Sujet : Séance du 30 septembre 2015

du Groupe Permanent d'Experts pour les équipements sous pression nucléaire.

Objet : Analyse de la démarche proposée par AREVA pour justifier de la ténacité suffisante des calottes du fond et du couvercle de la cuve de l'EPR de Flamanville 3.

Figure 26 : Calotte UA. Évaluation de la transition de résilience entre zone de recette et 1/4 épaisseur tête

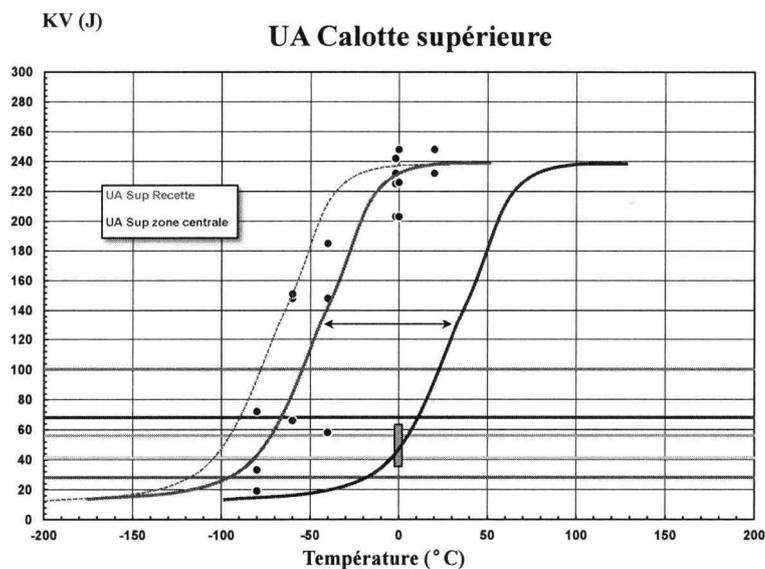
La mesure de la température de transition nécessite un nombre d'essais important. Ces essais sont réalisés sur une plage de température à l'intérieur de laquelle on observe une variation de la résilience. Comme on peut l'observer sur la figure 26 (tirée du rapport) les résultats expérimentaux sont relativement dispersés, de sorte que la température de transition n'est définie qu'avec une assez faible précision (on peut obtenir une même valeur de résilience pour certains essais séparés de 20°C en température).

Cette option, évoquée par AREVA, conduirait à une valeur qui pourrait raisonnablement être fixée à 30°C (ce point est discuté dans les annexes 4 et 5 du rapport de l'ASN, page 74) en s'inspirant de la figure 26 (ci-dessus) et en admettant que la courbe en «S» ne dépend pas du matériau. Il faudrait toutefois plutôt appliquer un décalage de 70°C pour retrouver les marges de sécurité initiales, approche qualifiée, à juste titre, de plus conservatrice.

- Rien ne nous garantit que le matériau ségrégué qui nous concerne fait partie de la famille.
- La température de transition est déterminée avec une très faible précision pour ce matériau (on voit sur la figure 26 qu'il n'existe que des essais à 0°C pour construire cette courbe).

Figure 7 : Démarche générale de justification

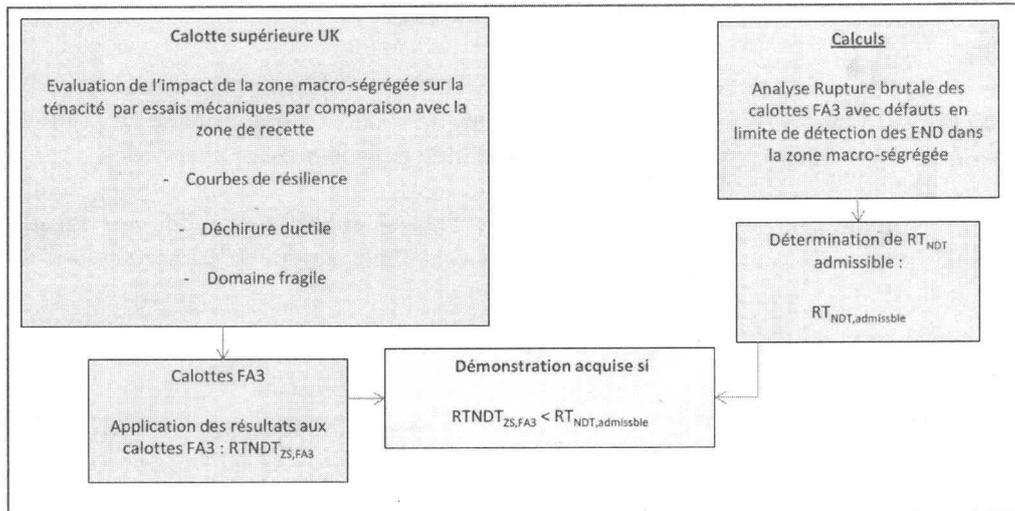
Cette estimation de températures d'essai est sans doute prématurée tant que les mesures de ténacité n'ont pas été effectuées, mais elles permettent de nous préparer à la démarche de justification présentée sur le tableau 7 qui envisage d'utiliser la « courbe ZG-610 du RCC-M inversée » comme médiateur pour comparer les ténacités.

Figure 8 : Courbe ZG6110 du RCC-M indexée

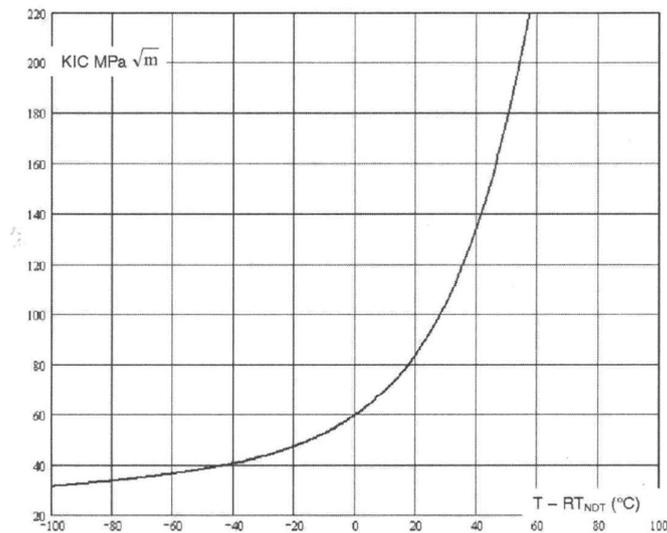
Aucune mesure de ténacité n'a pour l'instant été réalisée mais AREVA propose implicitement d'utiliser la « courbe ZG-610 du RCC-M inversée » représentée sur la figure 8 reproduite plus bas, pour associer aux valeurs de ténacités calculées des décalages de température (décalage de RT_{NDT} admissibles - tableau 12 page 44). Ceci permet de prévoir, pour les épreuves hydrauliques, les températures d'essais. Par exemple, pour le fond de cuve, une température d'épreuve à 50°C serait suffisante.

La « courbe ZG-610 du RCC-M inversée » est un document « règlementaire » dont la validité scientifique peut être discutée puisqu'elle est censée être valide pour une variété de matériaux différents d'une même famille métallurgique (celle des matériaux ayant servi à la construire). La raison avancée est qu'elle est une borne inférieure (en termes de ténacité) ou « enveloppe » d'une relation qui relie la ténacité à une pseudo-température qui correspond à l'écart entre la température considérée et la température de transition (déterminée en principe à partir de la courbe en « S » du type de celles de la figure 26).

Ceci inspire plusieurs remarques :

- Pour un matériau donné, la relation ténacité-résilience ne dépend pas seulement de la « RT_{NDT} » comme cette courbe semble l'indiquer - et encore cette dépendance serait une simple translation en température. On peut citer, à cet endroit, le commentaire d'un spécialiste : « *La corrélation entre la N_{DTT} (température de transition mesurée pour la ténacité) et la RT_{NDT} (température de transition mesurée pour la résilience) n'est qu'approximative et est erronée dans le cas d'aciers présentant une limite d'élasticité assez élevée. En particulier, pour les aciers trempés revenus utilisés maintenant pour les cuves de réacteur, cette corrélation est mal définie* » (d'après [1]).

Le Groupe permanent recommande que la démarche de justification repose d'abord sur la vérification que les valeurs de ténacité restent enveloppées par la courbe ZG6110 du RCC-M indexée sur 0°C et que la T_{NDT} locale reste cohérente avec les valeurs de conception.
